ADDENDA A – CHANGEMENT DE SITE

Projet d'une installation de liquéfaction de gaz naturel sur le territoire de la ville de Bécancour

Étude d'impact sur l'environnement déposée au Ministère du Développement Durable, de l'Environnement et de la Lutte contre les changements climatiques (MDDELCC)

Stolt LNGaz Inc.

2.6.2 Transport du GNL du réservoir vers le port

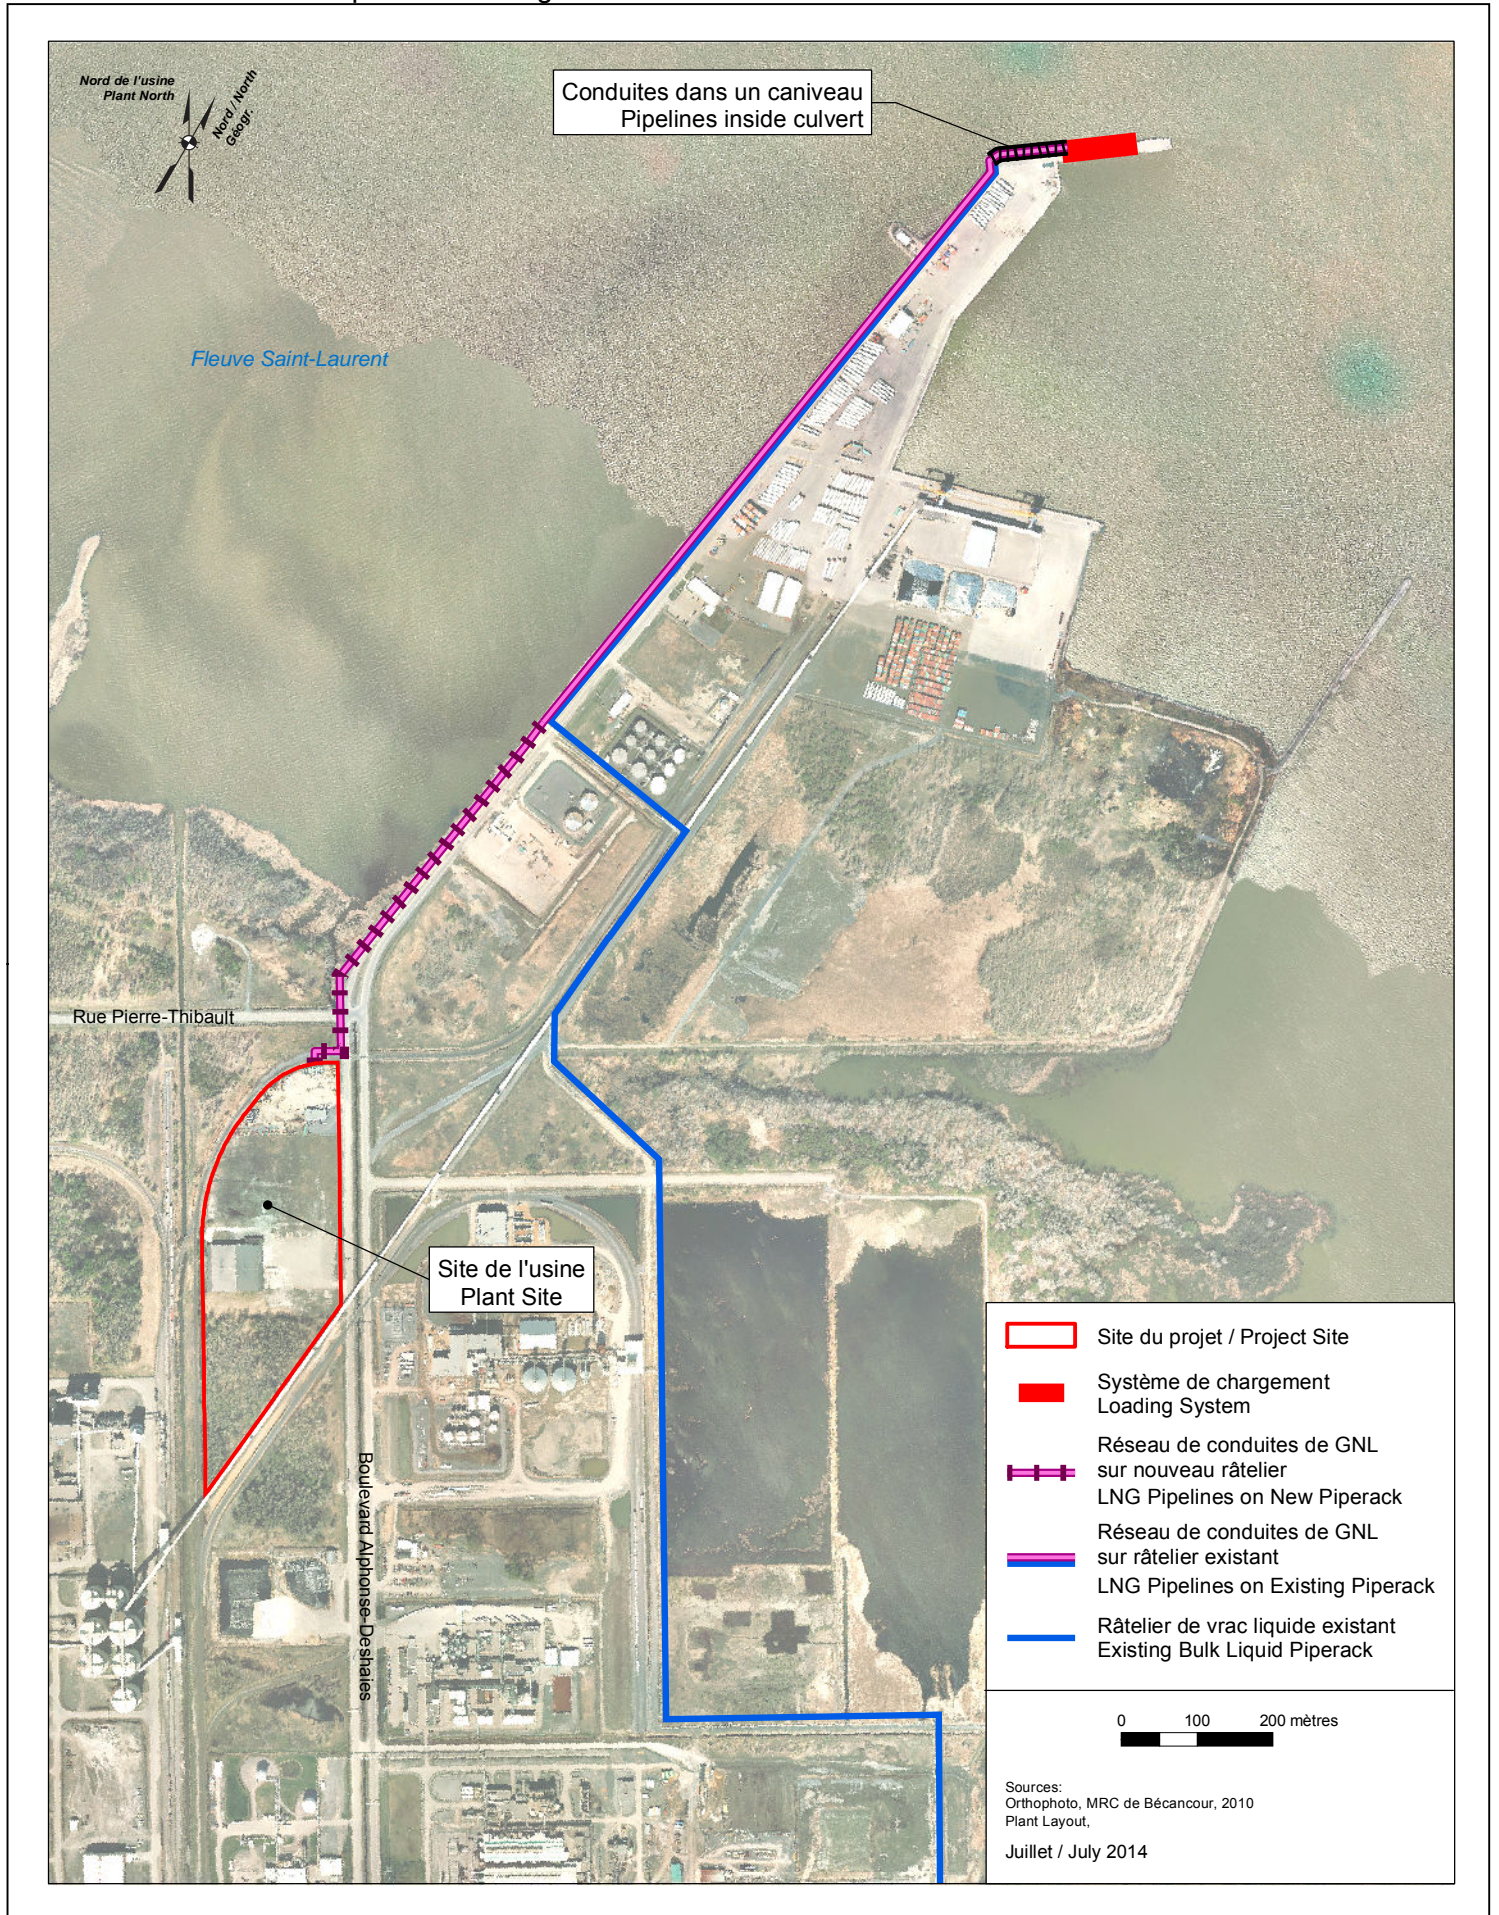
Remplacer la section 2.6.2 au complet par le texte et la figure suivants :

Le GNL produit à l'usine sera transporté vers le port via un réseau de conduites constitué d'une conduite de GNL pour le chargement des navires, d'une conduite de recirculation/ refroidissement, d'une conduite de retour des vapeurs et d'une conduite de purge d'azote. Pour atteindre la jetée B-1, le système de conduites doit d'abord rejoindre le râtelier de vrac liquide existant qui dessert déjà la jetée. Deux options de tracé étaient initialement étudiées. Toutefois, une seule option est maintenant envisagée pour le nouvel emplacement. La figure 2.5 Rev01, illustre cette option de même que la localisation du système de transport de vrac liquide existant. Afin de simplifier le texte, l'appellation «conduites de GNL» est utilisé en référence aux quatre conduites bien qu'une seule contiendra réellement du GNL.

Figure 3.3 Rev01 Schéma simplifié du procédé

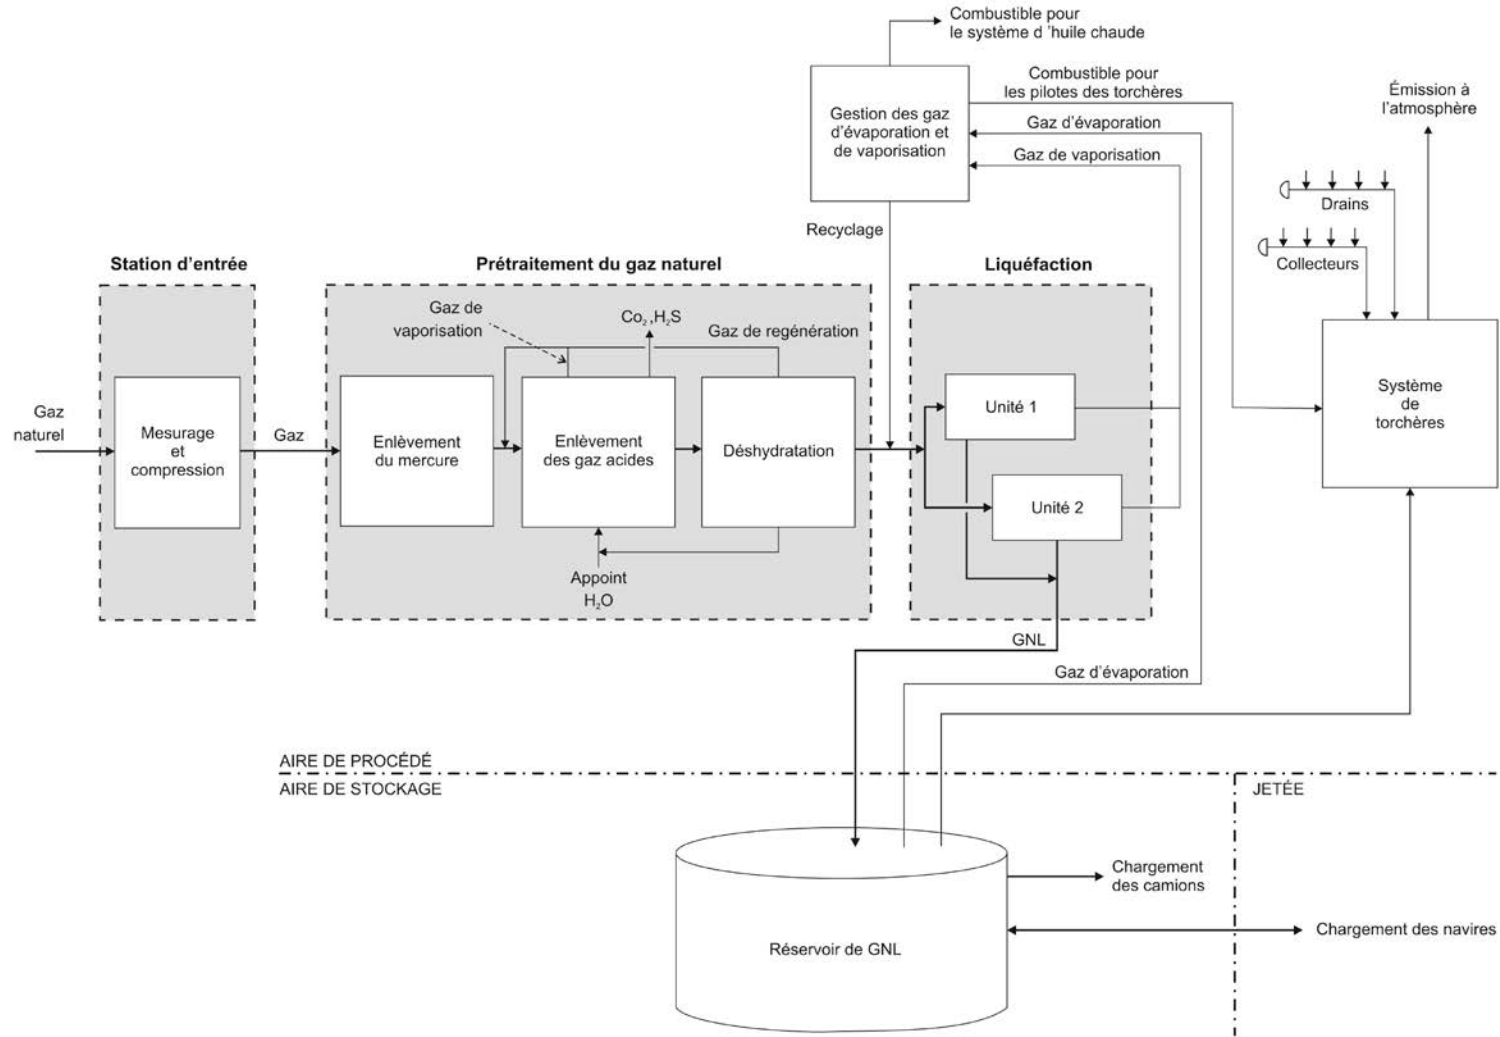
Le texte de cette section demeure inchangé. Seule la figure 3.3 a été révisée pour illustrer que les trois systèmes de torchères seront rattachées à une seule et même structure.

Figure 7.1-a Concentrations ($\mu\text{g}/\text{m}^3$) maximales de H_2S sur 4 minutes calculées dans l'air ambiant

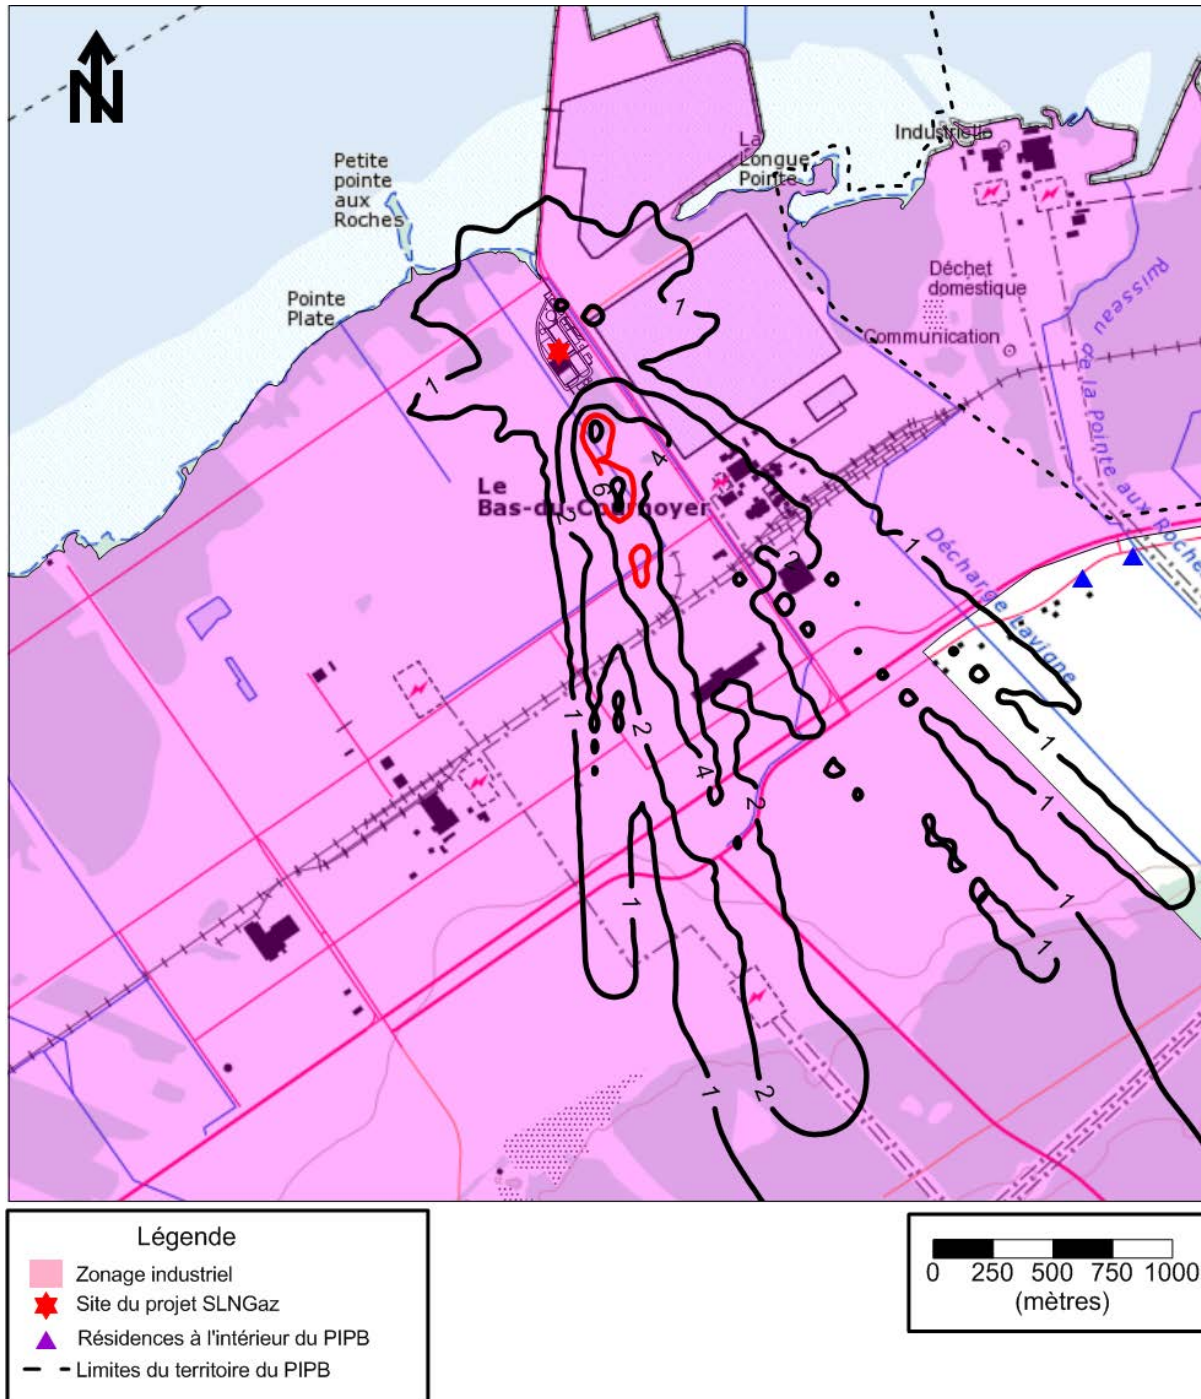
- Le tableau 7.1-a présente des détails supplémentaires pour les résultats de H_2S sur quatre minutes. Deux événements météorologiques sur 5 ans ont entraîné le calcul de dépassements de la valeur de la norme dans la zone industrielle au sud des installations proposées. Les concentrations maximales calculées sur 4 minutes aux résidences dans le territoire de la SPIPB de $0,78 \mu g/m^3$ et de $0,22 \mu g/m^3$ sur l'ensemble des récepteurs sensibles de Gentilly et de Bécancour sont nettement inférieures à la norme de $6 \mu g/m^3$. La figure 7.1-a illustre les concentrations maximales de H_2S sur 4 minutes calculées dans l'air ambiant.

Figure 7.1 Rev01 Concentrations odeur maximales (u.o./m³) pour le H₂S calculées dans l'air ambiant

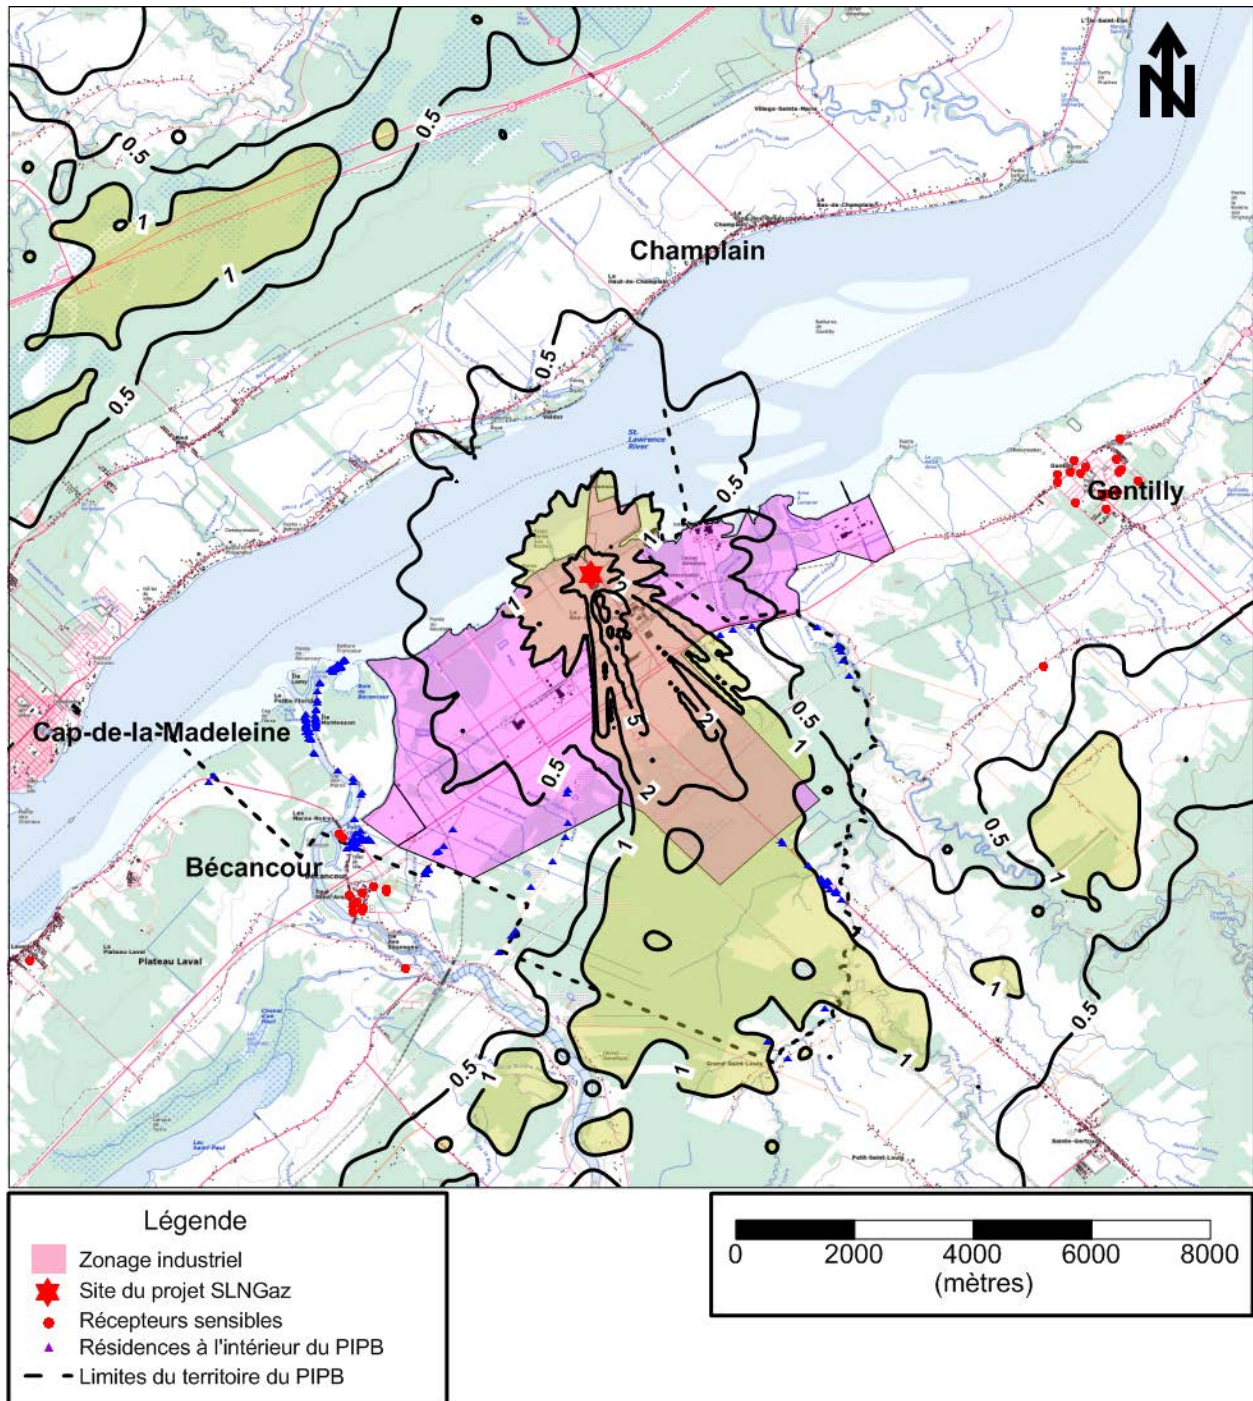
Remplacer le texte de la section 7.3.4 à partir du deuxième paragraphe de la page 7-25 par les paragraphes suivants. La figure 7.1 est également modifiée.

L'étude de dispersion atmosphérique révisée pour le nouvel emplacement indique aussi que des concentrations sur 4 minutes de H₂S dans l'air ambiant supérieures au seuil olfactif minimal de 0,57 µg/m³ sont susceptibles de se produire. La figure 7.1 Rev01 présente les concentrations maximales d'odeurs calculées dans l'air ambiant de la zone d'étude pour le nouvel emplacement.

Figure G.1 Rev01 Domaine de modélisation, topographie et récepteurs

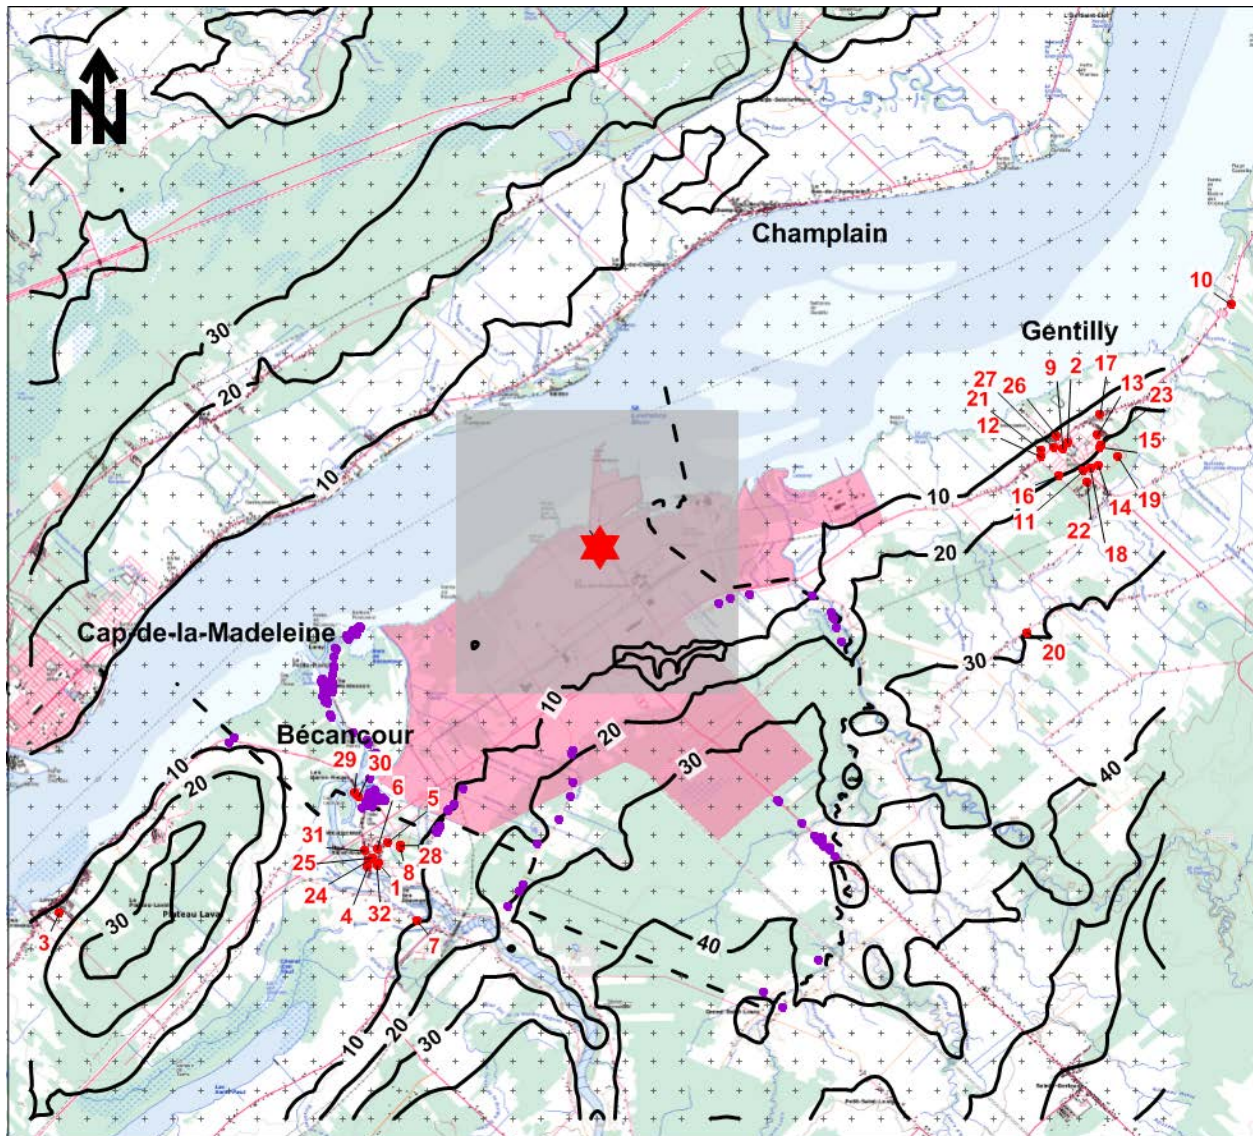
Les quatre tableaux et les deux figures modifiés en fonction du nouvel emplacement sont inclus dans cet addenda.
